**AVIS RELATIF À LA PROTECTION
CONTRE LES EVENTUELS EFFETS NOCIFS ET NUISANCES
PROVOQUÉS PAR LES RAYONNEMENTS NON IONISANTS
GÉNÉRÉS PAR DES ANTENNES ÉMETTRICES STATIONNAIRES**

Commune : CHARLEROI - Exploitant : PROXIMUS

Référence exploitant : 71FRO_01

Rapport n° 2481 / 2025

Figure 1 : Vue en plan des lieux de séjour et des points de contrôle

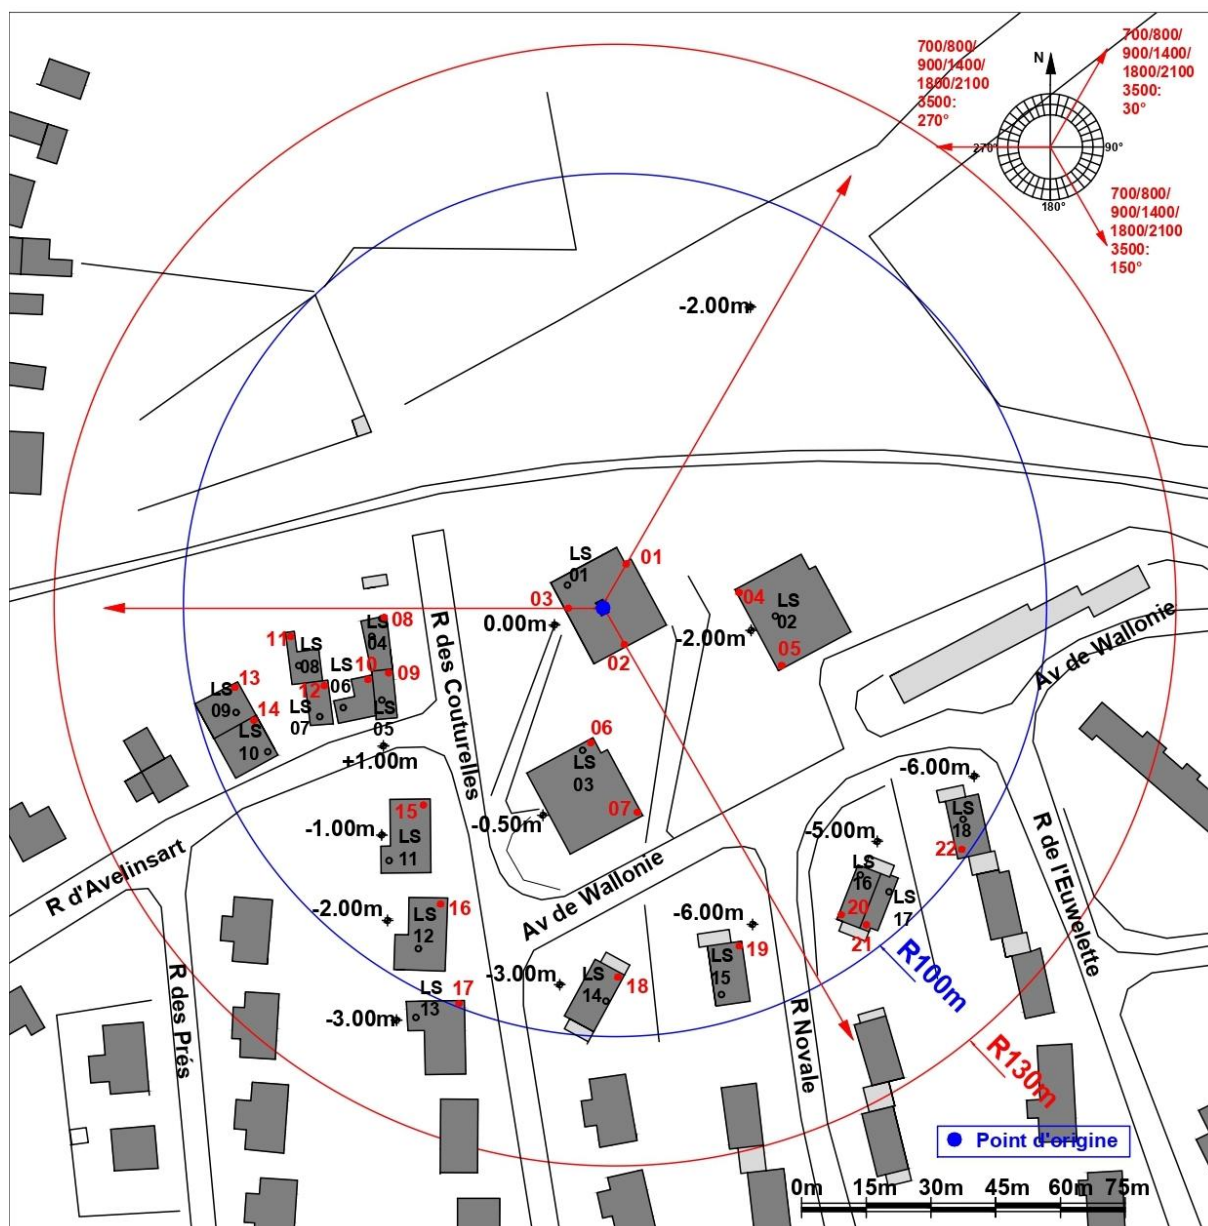
- le numéro du point de contrôle repris sur un des plans de la figure 1;
- le numéro du LS dans lequel se trouve le point de contrôle de la 1^{ère} colonne ;
- l'atténuation d'obstacle prise en compte pour le calcul de l'indice d'exposition dans le LS ;
- le résultat du calcul de l'indice d'exposition.

N° point de contrôle	LS	Atténuation (dB)	Indice d'exposition relatif à la limite par installation IE_i
7	LS03	3,0	0,771
14	LS10	3,0	0,343
11	LS07	3,0	0,317
13	LS09	3,0	0,254
5	LS02	3,0	0,207
20	LS16	3,0	0,158
18	LS14	3,0	0,148
22	LS18	3,0	0,130
17	LS13	3,0	0,112
6	LS03	3,0	0,106
21	LS17	3,0	0,101
19	LS15	3,0	0,083
4	LS02	3,0	0,071
16	LS12	3,0	0,068
9	LS05	3,0	0,060
8	LS04	3,0	0,057
10	LS06	3,0	0,052
12	LS08	3,0	0,050
2	LS01	10,0	0,032
1	LS01	10,0	0,030
3	LS01	10,0	0,028
15	LS11	3,0	0,023

En ce qui concerne les antennes de l'installation mentionnées dans le tableau 1, la distance maximale à laquelle la limite pourrait être atteinte, à l'extérieur, est égale à 92,5 m. S'il n'y a pas de LS à une distance inférieure, les antennes respectent forcément la limite d'immission.

Dans le cas des LS situés à l'intérieur des bâtiments, une atténuation d'obstacle est prise en compte et il en résulte que la distance maximale à laquelle la limite pourrait être atteinte se réduit à 65,6 m.
